Změnový list

III/332, III/27212, III/3323 Straky

Komunikace III/27212

5.3

Straky SO 101
Sanace paraplaně 0,073 - 0,108

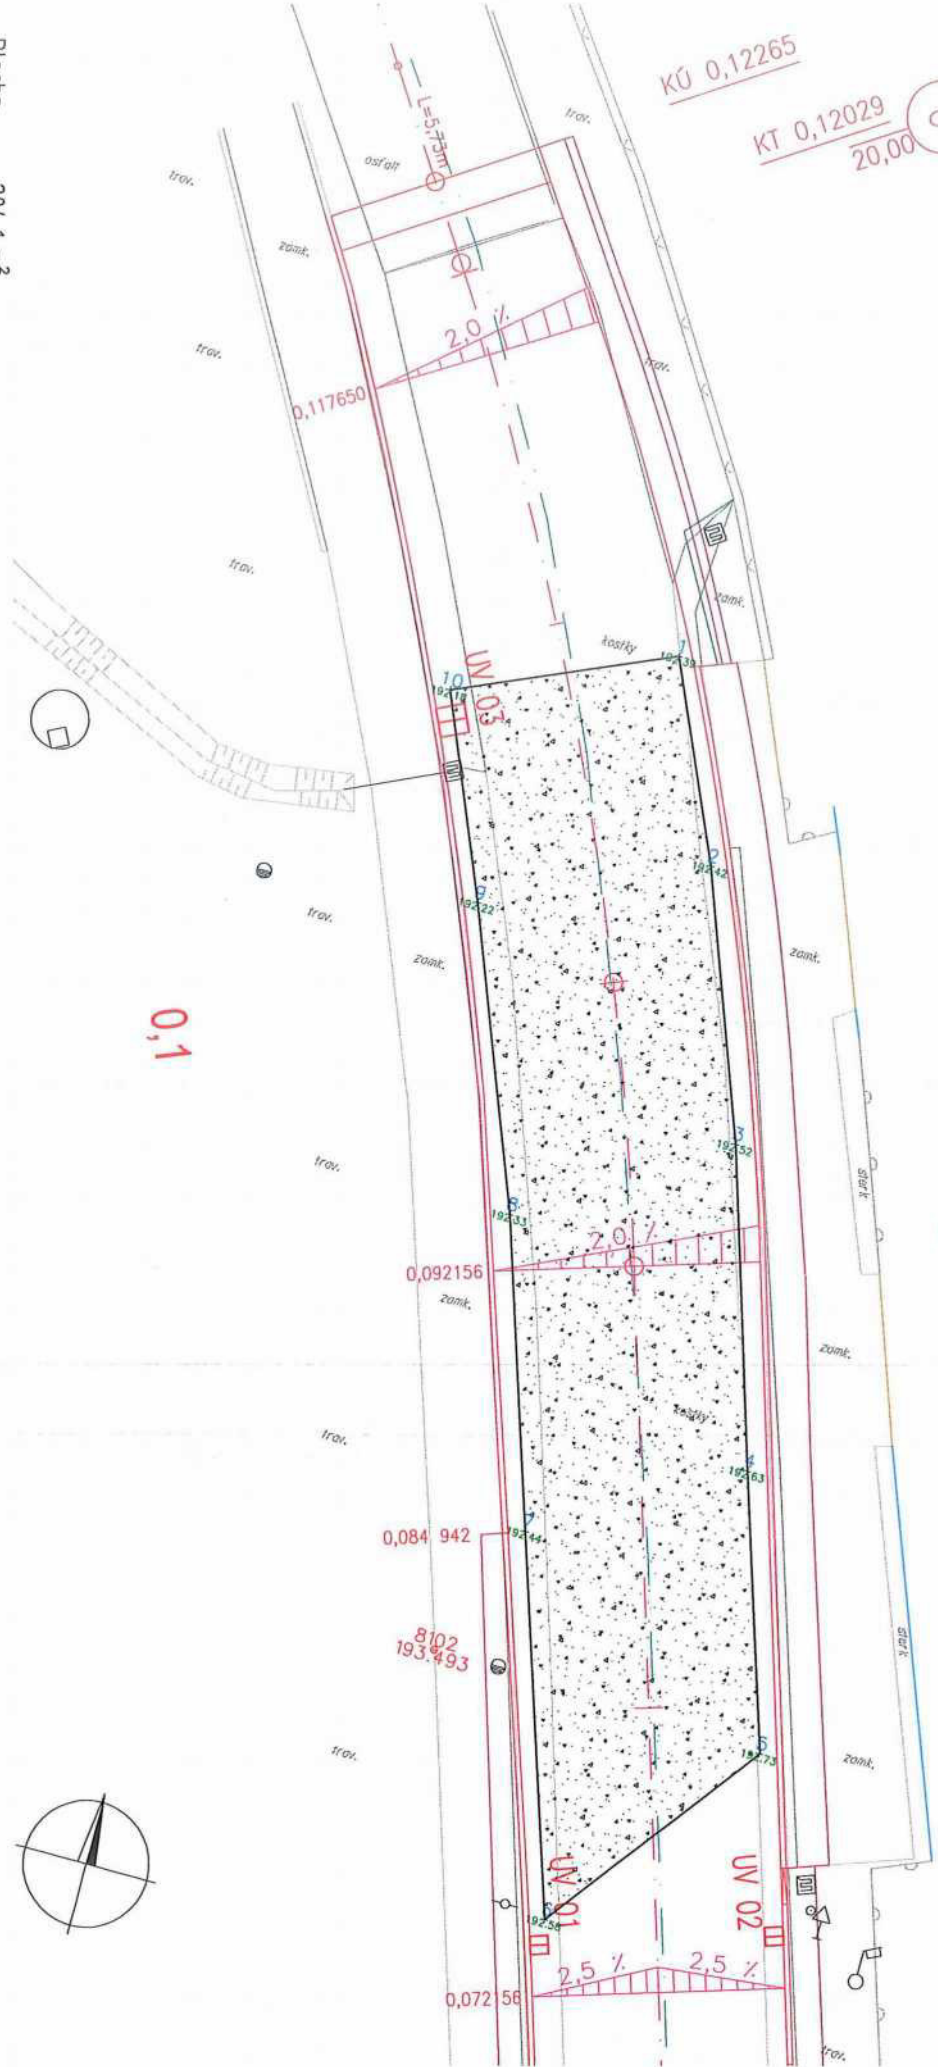
Dílčí změna č. 1: Lokální sanace parapláně

V průběhu realizace stavby v úseku UV1 až UV3 byl proveden inženýrsko-geologický průzkum zemin, tvořící aktivní zónu a hlubší podloží vozovky. Na základě průzkumu bylo zjištěno, že v tomto úseku tvoří aktivní zónu a hlubší podloží organické zeminy charakteru jílu se střední plasticitou F6 CID až jílu písčitych F4 CS tuhé konzistence. V hloubce 1,0m začínají zeminy charakteru písků třídy S5 SC. Organické zeminy jsou dle ČSN 73 6133 nevhodné pro použití do aktivní zóny pozemních komunikací (Viz. Příloha č. 8 - Geotechnik sanace SO 101).

Z tohoto důvodu pro zajištění dlouhodobé únosnosti pro třídu dopravního zatížení PIII je nutné organické zeminy odtěžit v celé mocnosti až do hloubky 0,9m pod úroveň zemní pláně a nahradit recyklovaným kamenivem frakce 16/63 za použití separační geotextilie v podloží za účelem splnění filtračního kritéria. V úrovni zemní pláně bude frakce doplněna jemným kamenivem.

Tato změna má vliv na výměry položek č. 12202202, 122202209, 162701105, 171201201, 171201211, 181951102, 564561111 a 58344197. Na základě této změny byla v SO 101 také nově vytvořena položka č. 69311068, která byla převzata z jiného stavebního objektu stavby (SO 103). Výměry položek jsou stanoveny na základě geodetického zaměření (viz. Příloha č. 9 - Geodetické zaměření sanace SO 101).

Plocha: 204,1 m²
Kubatura: 104,1 m³ (viz. výpočty)
